CONCEPTO TÉCNICO DE REVISIÓN DE ESTUDIOS DE RESPUESTA DE AMPLIFICACIÓN LOCAL DE ONDAS SÍSMICAS	Código:	GPR-FT-09
		Versión:	03
		Código Documental:

1.1	CONCEPTO TÉCNICO No. CT:	5982
1.2	SUBDIRECCIÓN:	TÉCNICA Y DE GESTIÓN
1.3	COORDINACIÓN:	INVESTIGACIÓN Y DESARROLLO
1.4	REFERENCIA CRUZADA RADICADO FOPAE:	2010ER15847
1.5	RESPUESTA OFICIAL No. RO:	45190

2.1	SOLICITANTE:	JOSE JOAQUÍN ALVAREZ - CURADURÍA URBANA No.4
2.2	PROYECTO:	IKEBANA
2.3	LOCALIDAD:	11 SUBA
2.4	UPZ:	18 BRITALIA
2.5	BARRIO O SECTOR CATASTRAL:	SAN JOSE V SECTOR
2.6	DIRECCIÓN:	CALLE 170B No. 67 - 85
2.7	CHIP:	AAA0154TKZE
2.8	AREA APROX. DEL LOTE	3662 m ²
2.9	FECHA DE EMISIÓN:	30 DE NOVIEMBRE DE 2010
2.10	EJECUTOR DEL ESTUDIO:	ESPINOSA Y RESTREPO LTDA.

5 PRIMERA REVISIÓN DEL ESTUDIO- RAD FOPAE: 2010ER15847

Figura 1. Localización del Proyecto "Ikebana"

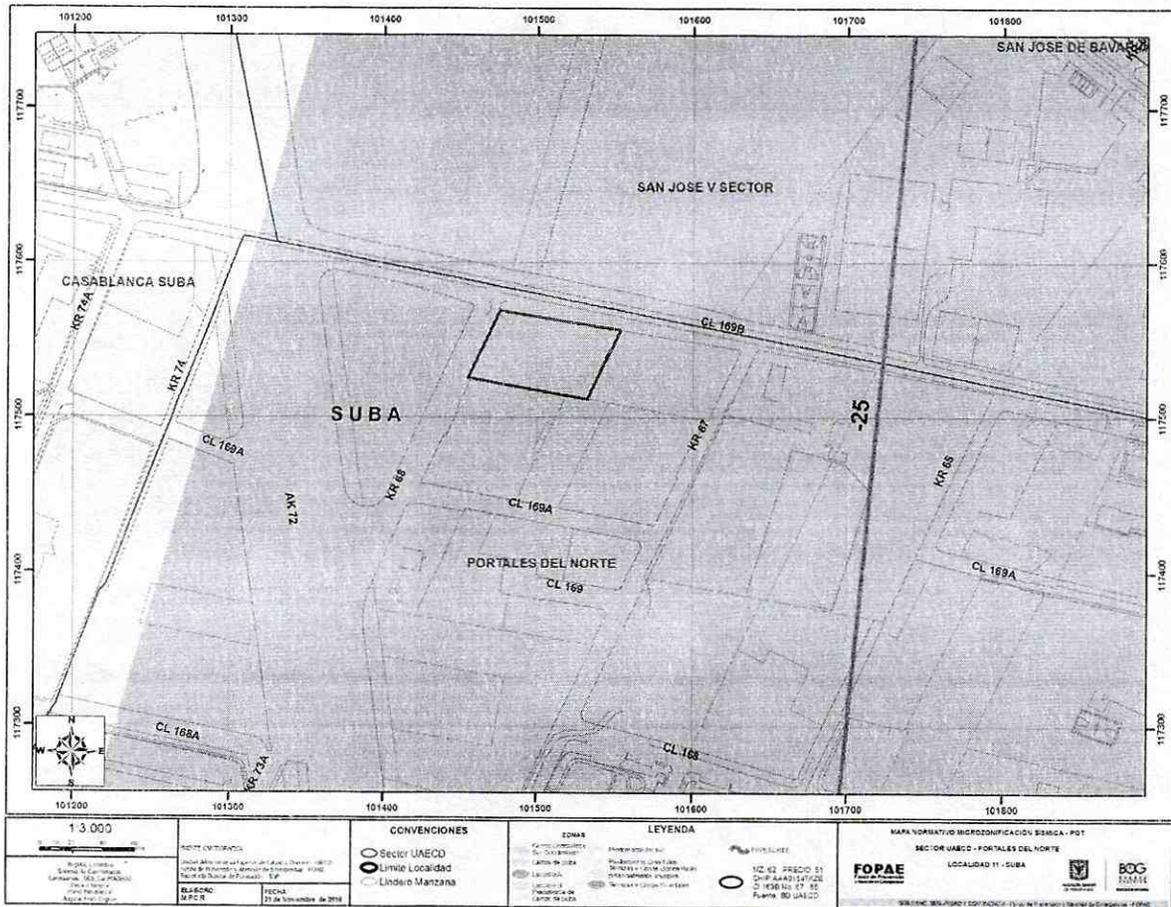
De acuerdo al numeral 1.0 del informe, el proyecto se encuentra localizado en la Zona 3A – Lacustre A de la microzonificación sísmica de la ciudad, lo cual es consistente con la localización presentada en la Figura 1 del presente concepto. Sin embargo, es importante mencionar que el proyecto se encuentra también en la zona de transición entre la Zona 2 - Piedemonte y Zona 3A – Lacustre A.

El estudio CUMPLE con este requerimiento.
